**SOCIÉTÉ MARTINICAISE DE GRANULATS**

**DEMANDE D'AUTORISATION DE RENOUVELLEMENT  
ET D'EXTENSION D'UNE INSTALLATION CLASSEE  
POUR LA PROTECTION DE L'ENVIRONNEMENT**

Réponses au courrier de demande de compléments du  
20/11/2024

**Département de la Martinique (972)  
Commune de SAINT-ESPRIT**

Figure 1. Plan de phasage – (Bug d’affichage corrigé) - Phase 1

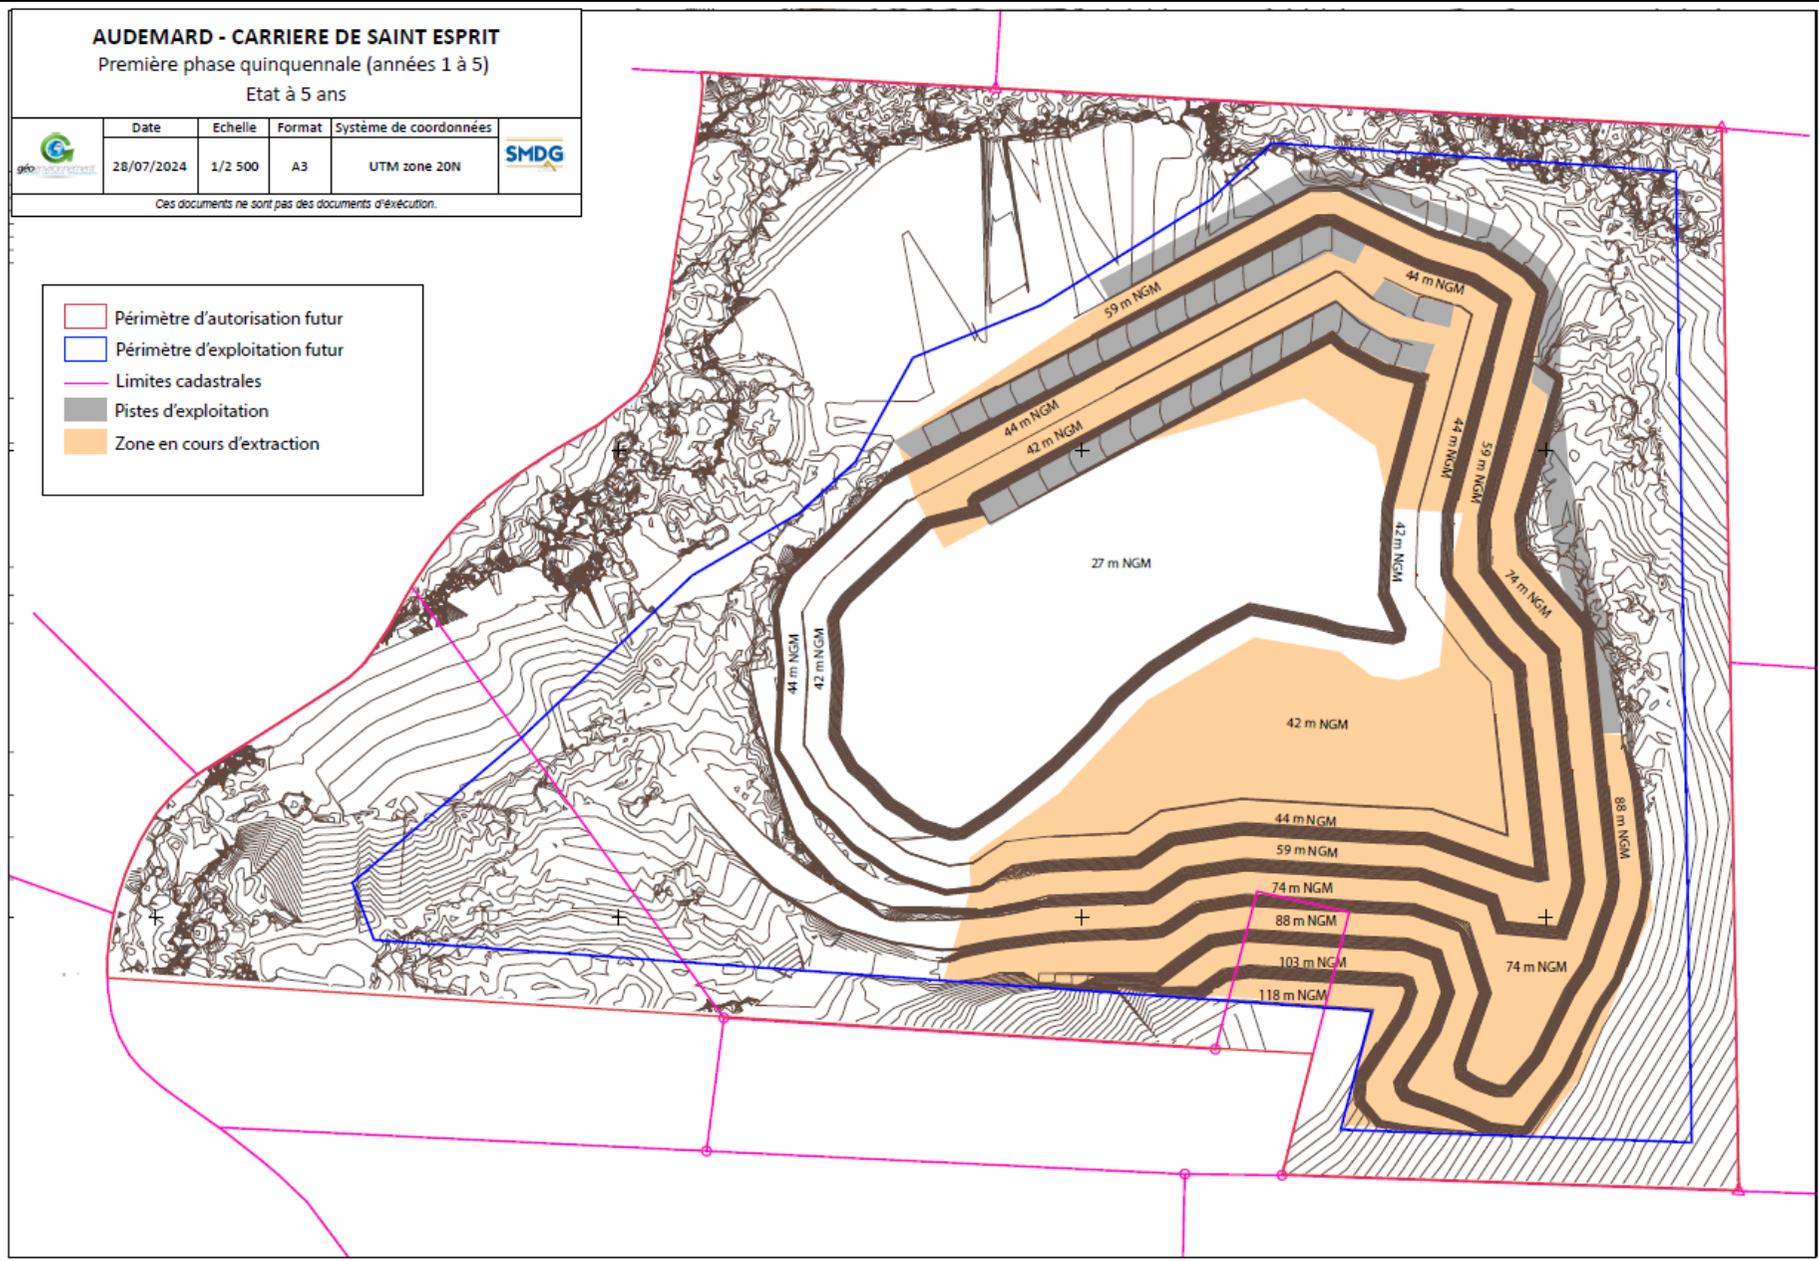
Les plans de phasage qui ont été joints aux PJ.4 (Étude d'impact) et PJ.46 (Description technique du projet) font apparaître plusieurs couches, théoriquement non visibles, qui rendent par conséquent leur lecture difficile. Ceux-ci sont donc modifiés. A noter que les plans fournis dans le résumé non technique ne présentaient pas ce problème.

A noter que tous les calculs et mesures présentés dans les dossiers initiaux ont bien été basés sur les plans présentés ci-après :

Figure 2. Plan de phasage - (correction zone soumise à extraction + Bug d'affichage corrigé) - Phase 2

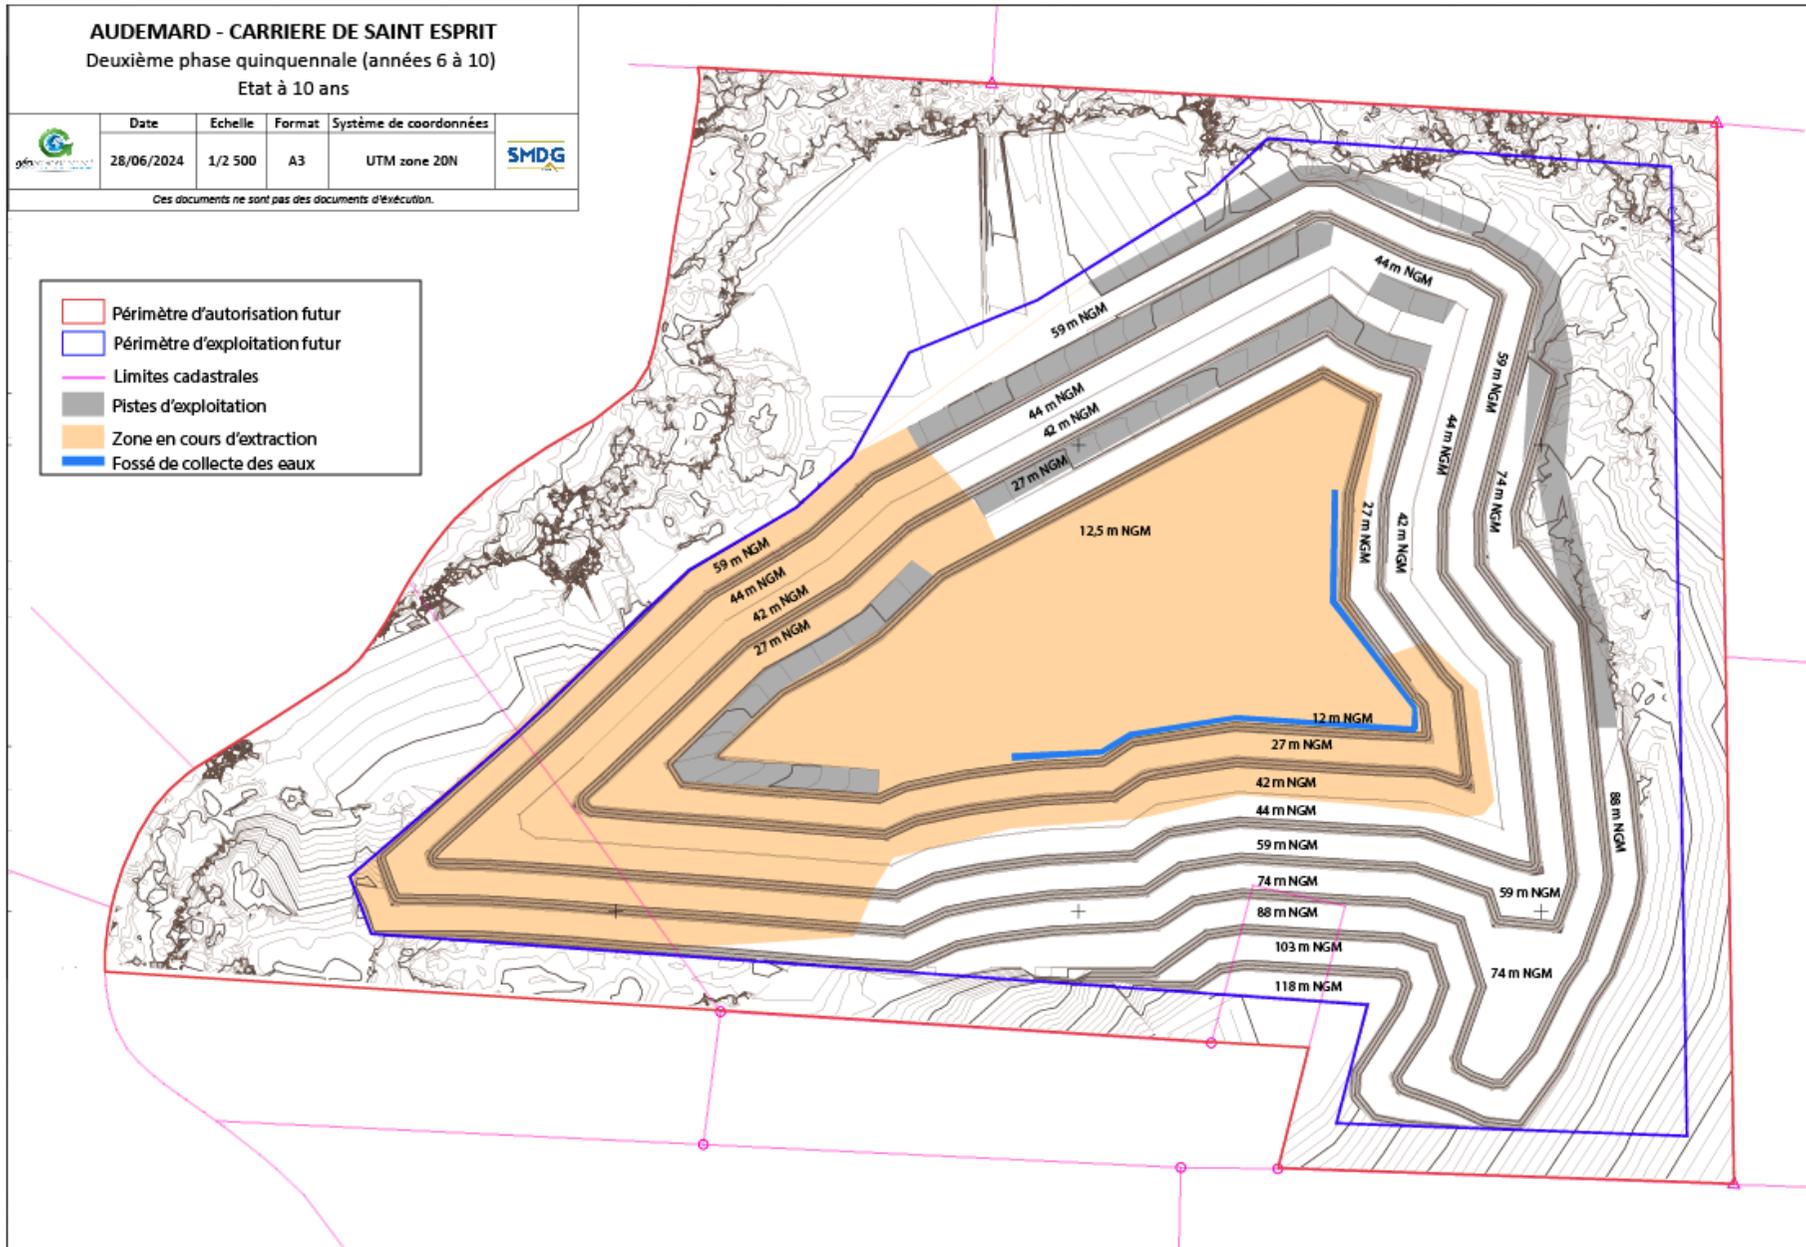
De plus, il y avait une erreur sur la représentation des zones soumises à extraction durant la phase 2 ; cette zone a été redessinée.

Figure 5. Schéma des ouvrages de gestion des eaux mis à jour

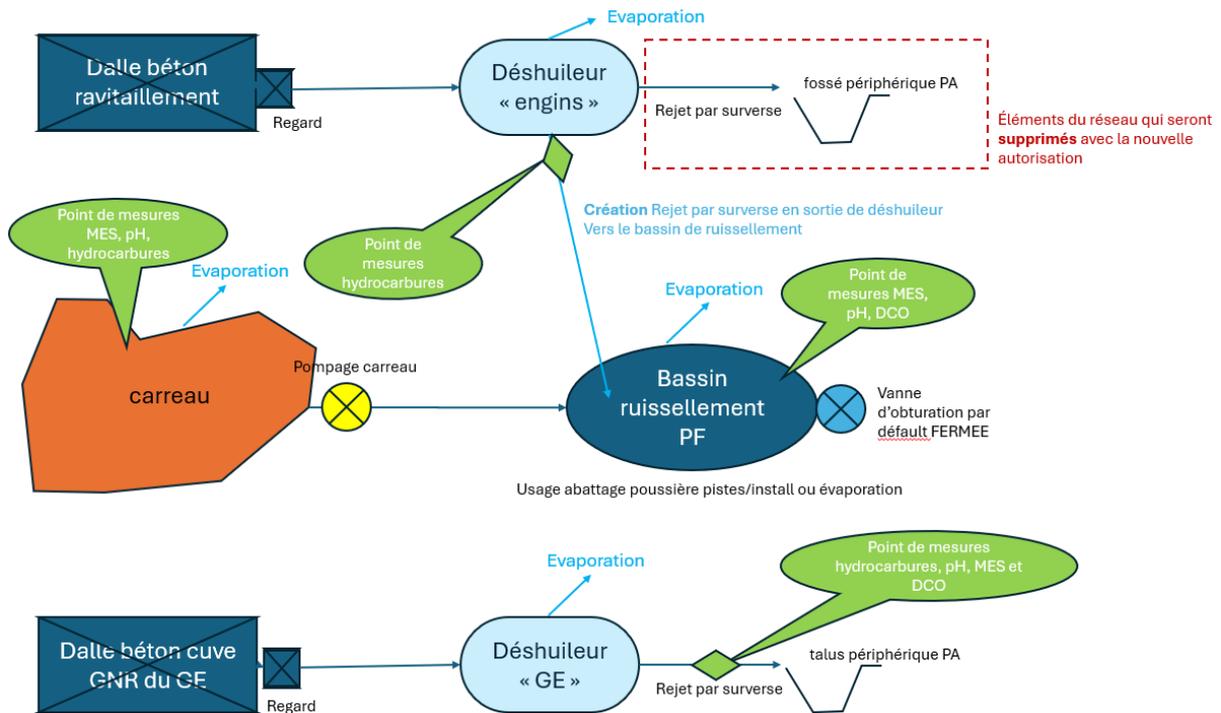
Comme indiqué ci-avant, une modification de la gestion des eaux pluviales susceptibles d'être polluées est envisagée par l'exploitant. Selon la demande, les eaux pluviales de voiries seront orientées vers le bassin de collecte des eaux pluviales non polluées en lieu et place d'un rejet vers le milieu naturel par infiltration.

→ **L'exploitant doit justifier que cette modification est conforme aux dispositions de l'article 4.3.3 de son arrêté d'autorisation du 21 juin 2010 en termes de dilution compte tenu du volume important d'eaux non polluées présent dans le fond du carreau.**

La modification prévue consiste à relier le rejet des eaux déjà traitées par le séparateur hydrocarbures du parc engins. Il n'y a donc pas de dilution d'eaux potentiellement polluées pour atteinte d'une valeur seuil. Rappelons qu'un contrôle régulier de ces eaux traitées sera réalisé entre le déshuileur (nettoyer annuellement complètement) et le bassin supérieur de ruissellement, donc avant toute dilution. Toutes les mesures, en dehors des MES, seront réalisées au niveau du passage entre le déshuileur et le bassin de ruissellement. Rappelons que par défaut, le bassin supérieur ne s'évacue pas vers l'extérieur du site mais que cette eau sert aux arrosages (stocks, installations) et lavages engins ou dalles béton. Ces eaux ne sont donc pas rejetées au milieu naturel.

Les eaux de ce bassin de ruissellement seront soit utilisées pour les usages du site (abattage des poussières, lavage des engins), soit naturellement évaporées. Il sera muni d'une vanne pour éviter toute évacuation vers l'extérieur du site.

Enfin, concernant les eaux du carreau, il n'y a pompage que pour alimenter le bassin de ruissellement pour faire des réserves justement en vue de l'utilisation pour l'abattage des poussières. Les eaux traitées par le séparateur hydrocarbures ne seront donc pas envoyées vers le carreau.

Figure 6. Point de suivi des eaux mis à jour

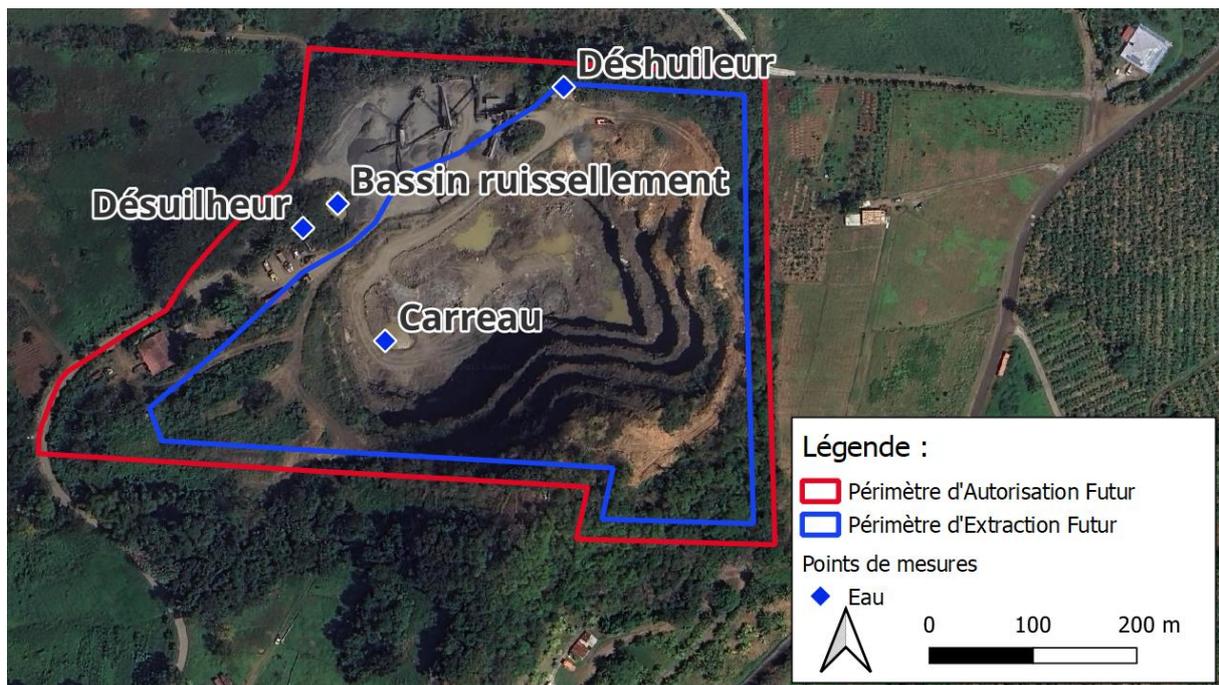
La demande ne comporte pas de plan des réseaux. En l'absence de ce plan, il apparaît difficile de pouvoir localiser sur le site les différents équipements dédiés à la collecte et le traitement des eaux.

→ Il convient d'annexer un plan des réseaux.

Nous allons rajouter, la position des déshuileurs sur le plan d'ensemble ainsi que les canalisations. Les points de suivi des mesures sera également mis à jour.

Figure 9. Direction moyenne du vent à l'aéroport du Lamentin (WeatherSpark.com/ Aéroport International Martinique Aimé Césaire)

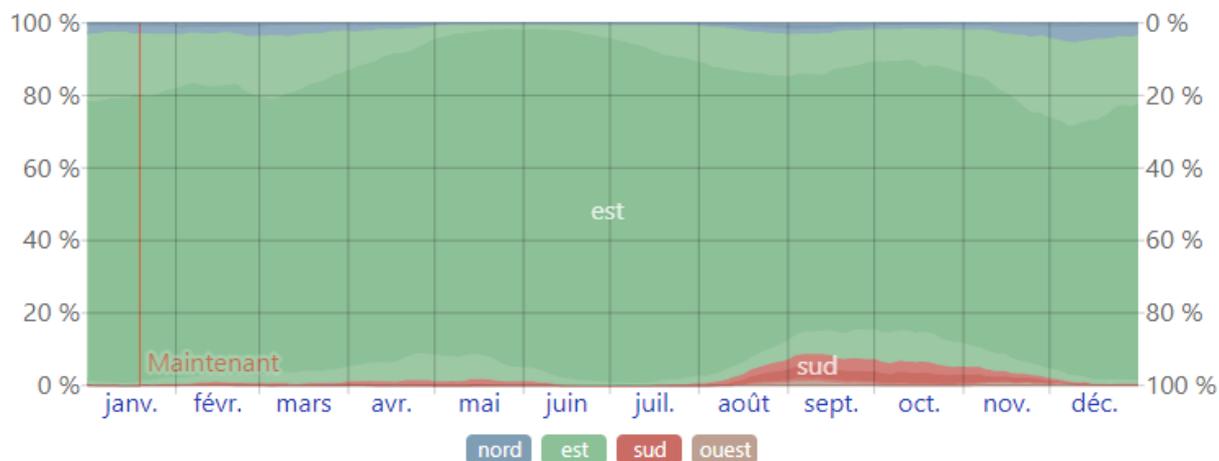
L'étude ne précise pas la direction du vent. L'emplacement des points de mesure n'apparaît donc pas justifié.  
 → La direction du vent doit être indiquée afin de pouvoir justifier l'implantation des points de prélèvements (y compris celui indiqué comme témoin).

Pour rappel, les données générales de vent sont fournies dans la partie Climat, les vents sont très majoritairement des vents en provenance de l'Est.

Figure 12. Plan de localisation des stockages temporaires des déchets d'extraction – Phase 1

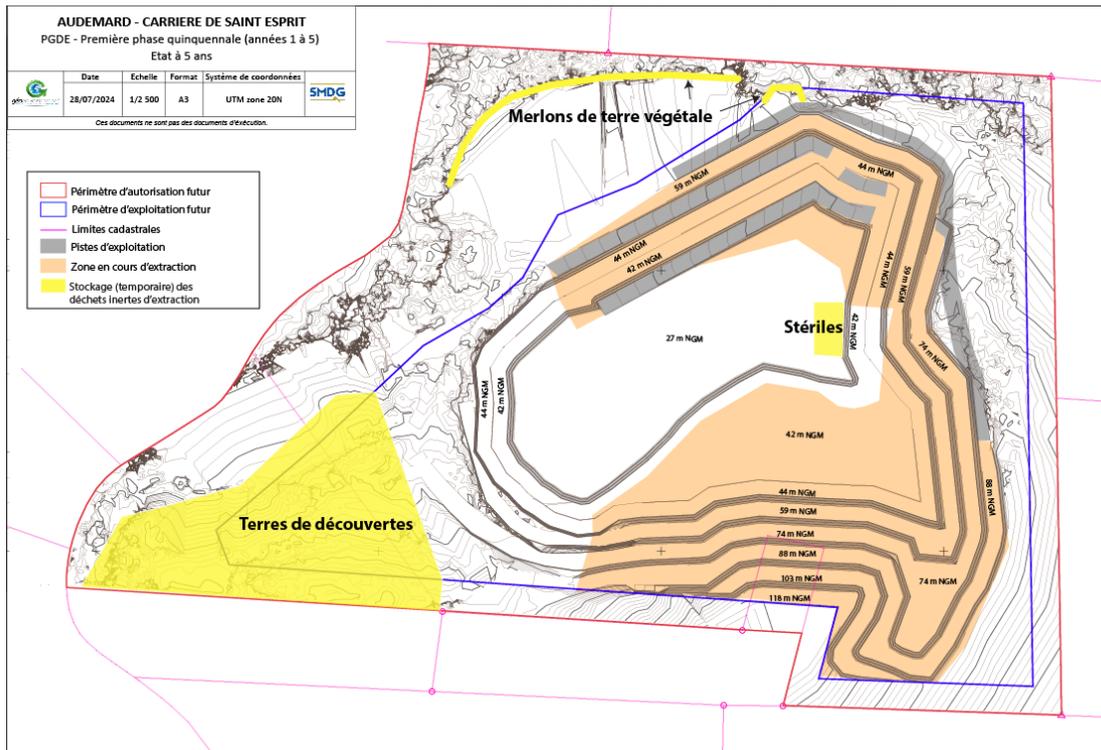
**→ Il convient de préciser l'emplacement (sur un plan) et les conditions d'entreposages de ces déchets (surface, hauteur...) et de s'assurer de la compatibilité avec les mesures d'accompagnement proposées dans le cadre de la protection de la biodiversité.**

Tous ces éléments de plans, conditions d'entreposage sont précisés dans la PJ70-PGDE, comme il est prévu pour les carrières. Le phasage a été défini de manière à assurer la compatibilité entre les mouvements de terres et les mesures d'accompagnement proposées dans le cadre de la protection de la biodiversité.

Concernant les terres de découvertes qui représentent le plus important volume (136 000 m<sup>3</sup> de latérites au total sur l'exploitation), celles-ci ont déjà été décapées sur la majeure partie de la carrière et sont entreposées au niveau du Sud-Ouest du site.
